Vysvětlení, doplnění zadávacích podmínek č. 3 (Dodatečná informace č. 3)

Zakázka: Snížení energetické náročnosti budovy nemocnice v Broumově - objekt A+B+C II.

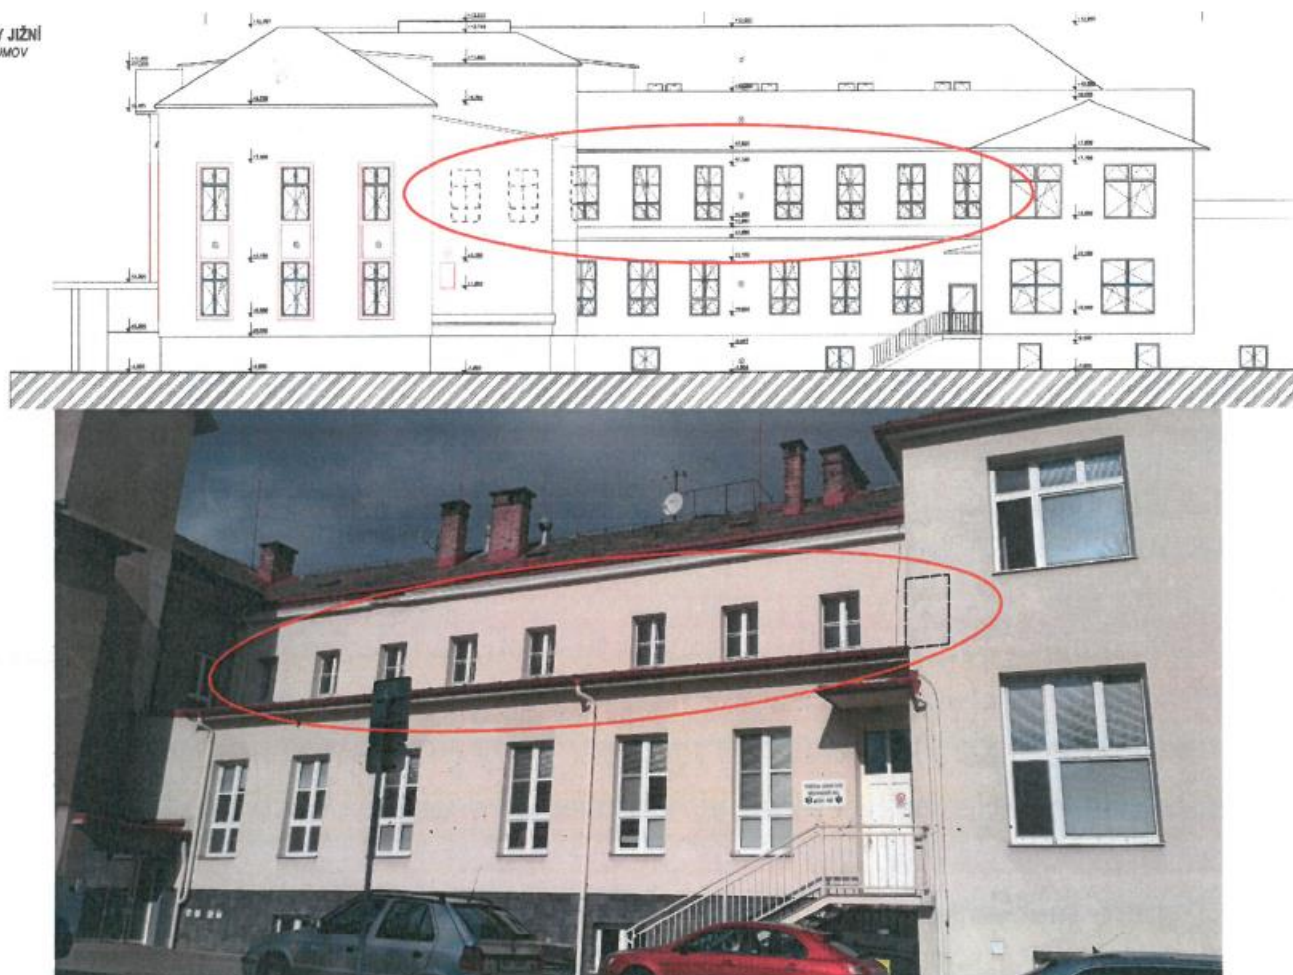
Dotaz č. 9:

V PD v jižním pohledu se v 2.NP vyskytuje devět původních dřevěných oken (viz obrázek níže). Nemají být tyto okna také součástí této zakázky?

Odpověď č. 9:

Zadavatel doplňuje položky, týkající se výměny uvedených 9 ks oken, do soupisu prací, dodávek a služeb.

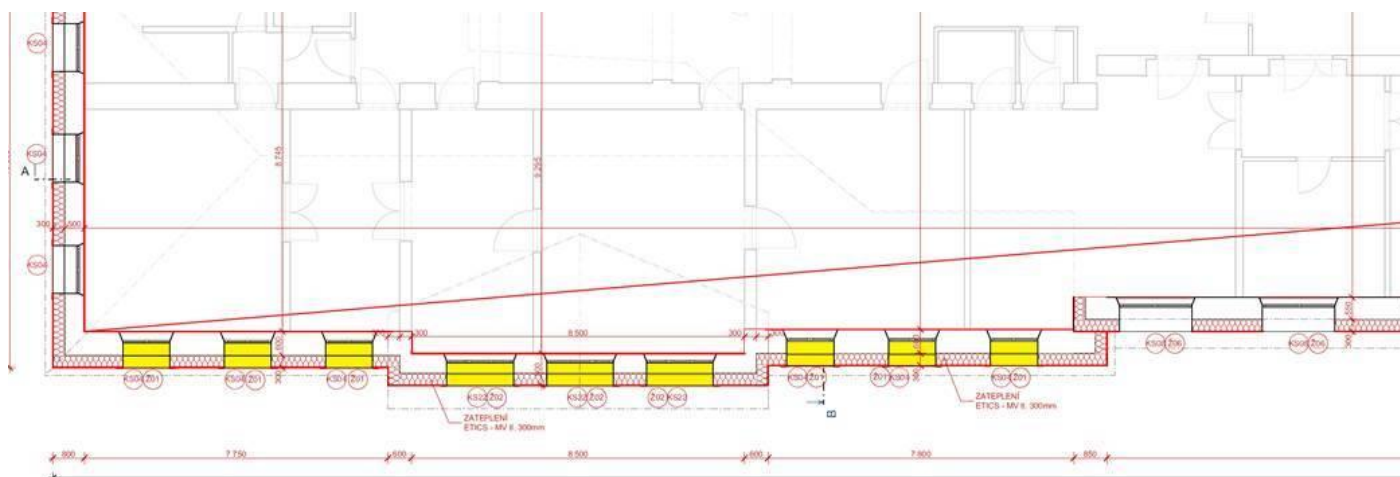
Vlastní podnět zadavatele č. 2:

Ačkoliv je v projektové dokumentaci (D.3.16 VÝPIS ŽALUZIÍ.pdf) uvedeno, u všech dodávaných venkovních žaluzií, provedení „ovládání na kliku“, tak zadavatel nyní dodatečně mění u vybraných 9 ks oken způsob ovládání a požaduje nacenit těchto 9 ks žaluzií jako žaluzie s elektropohonem + jednoduchý elektrický systém ovládání žaluzií s tlačítkem u každého okna + elektropříprava pro pozdější připojení na elektrickou energii.

Jedná se o 9 ks žaluzií oken zleva na západní fasádě objektu, v nově zrekonstruovaném oddělení JIP, ve 2. nadzemním podlaží.

Pro nacenění výše popsaných elektricky ovládaných žaluzií byla do soupisu prací přidána položka č. 156.

Přívod kabelů elektrické energie, v rámci objektu, pro tento systém není zahrnut do soupisu prací a tím pádem není předmětem dodavatele.
